17. Concurso Público: CPE.13.23. DMOSM - Contratação: Empreitada de “Musealização da Área das Carvalheiras - Área Arqueológica, Centro de Interpretação e Área Envolvente” – Ratificação.

Contratação: empreitada de "MUSEALIZAÇÃO DA ÁREA DAS CARVALHEIRAS - ÁREA ARQUEOLÓGICA, CENTRO DE INTERPRETAÇÃO E ÁREA ENVOLVENTE".

ASSUNTO: RESPOSTA AOS PEDIDOS DE ESCLARECIMENTOS; RETIFICAÇÃO DO MAPA DE QUANTIDADES E PRORROGAÇÃO DO PRAZO PARA APRESENTAÇÃO DAS PROPOSTAS.

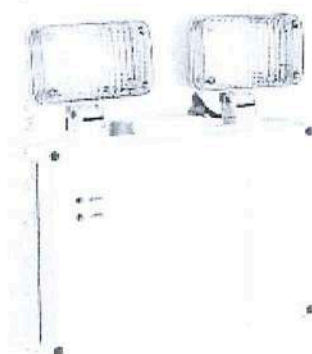
PONTO 6. Quanto aos artigos 6.5.1 e 6.5.2 (“Armadura de emergência permanente (...)” / “Projektor com acumulador (...)”), uma das referências em caderno de encargos já não se encontra disponível no mercado e a outra não encontramos características técnicas dos mesmos ou qualquer referência a marca e modelo a propor. Assim, solicitamos mais informações sobre as suas características;

Resposta: Deverão ter as seguintes características, ou equivalentes, Projektor Emergência Permanente / Não Permanente 650LM IP65 Filux

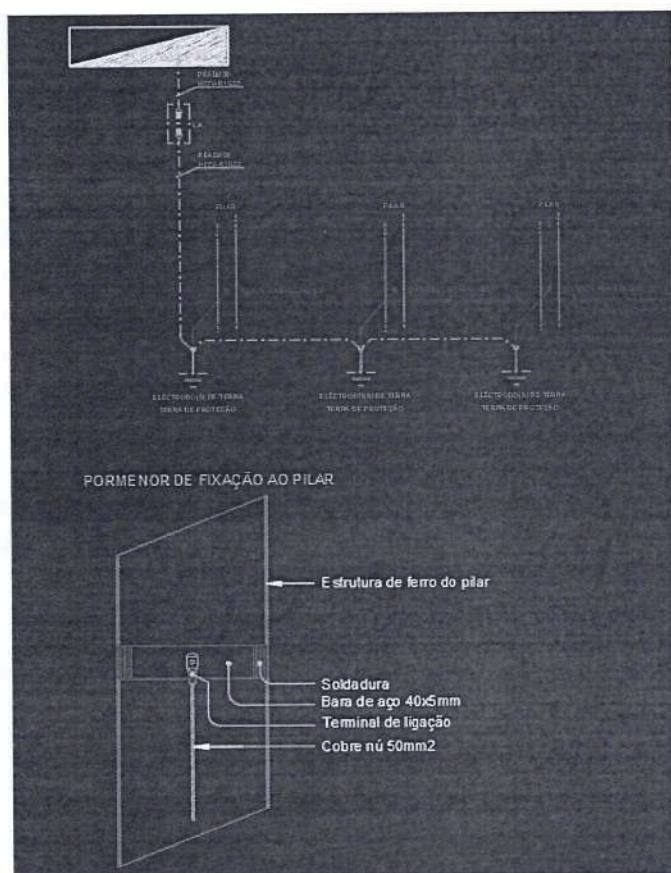
PONTO 7. Solicitamos peças desenhadas do Sistema de terras a contabilizar no artigo 6.6;

Resposta: Deve interligar todos os elementos metálicos existentes e ligação à estrutura em diferentes pontos e conforme indicações fornecidas pela imagem,

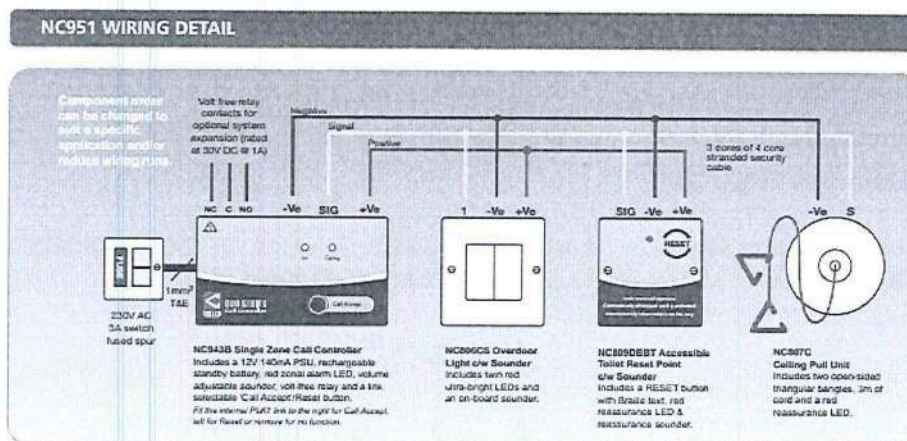
PONTO 8. Quanto ao artigo 6.13, referente ao Sistema de Chamada de WC Mobilidade Reduzida, solicitamos peça desenhada do esquema de ligação, assim como as características técnicas do material a fornecer;

Resposta: Deverão ter as seguintes características, ou equivalentes, Kit Emergência WC 1 Zona de Chamada TIPO NC951 Teletek

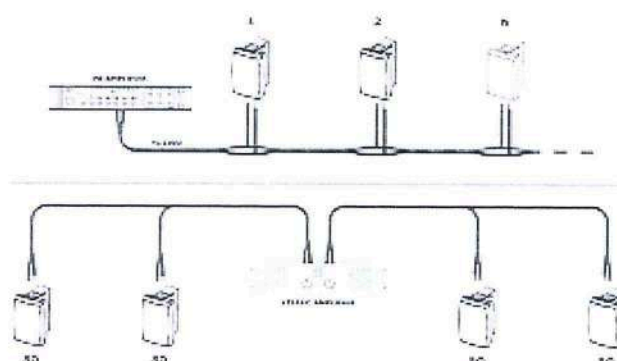
PONTO 9. Relativamente às peças desenhadas do sistema de som, solicitamos uma peça desenhada em que seja perceptível o esquema de ligações do sistema de som;

Resposta: Deverão ter as seguintes características, ou equivalentes, Fonte de música tipo PLN-DVDT; 1 Amplificador LBB 1990 de 240W /6 zonas; 4 Altifalantes de encastrar tipo LBC 3951/11 de 9W; demais elementos acessórios e necessários ao perfeito funcionamento

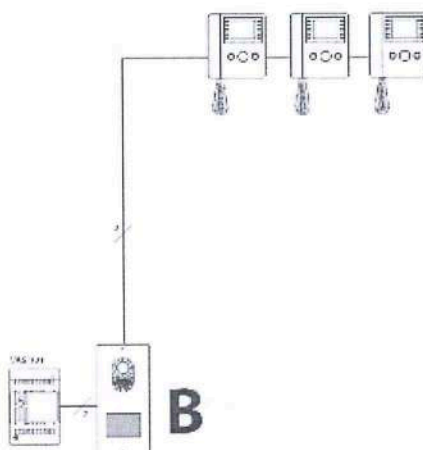
PONTO 11. Relativamente ao artigo 7.1.13.5 – Sistema de Vídeo Porteiro, solicitamos o envio de peça desenhada com esquema de ligação;

Resposta: Deverão ter as seguintes características, ou equivalentes, KIT VIDEOPORTEIRO Tipo AGATA - BPT Referência 62620820 e KIT VIDEO TIPO AGATAKITVC04 CORES, 2 FIOS, BPT
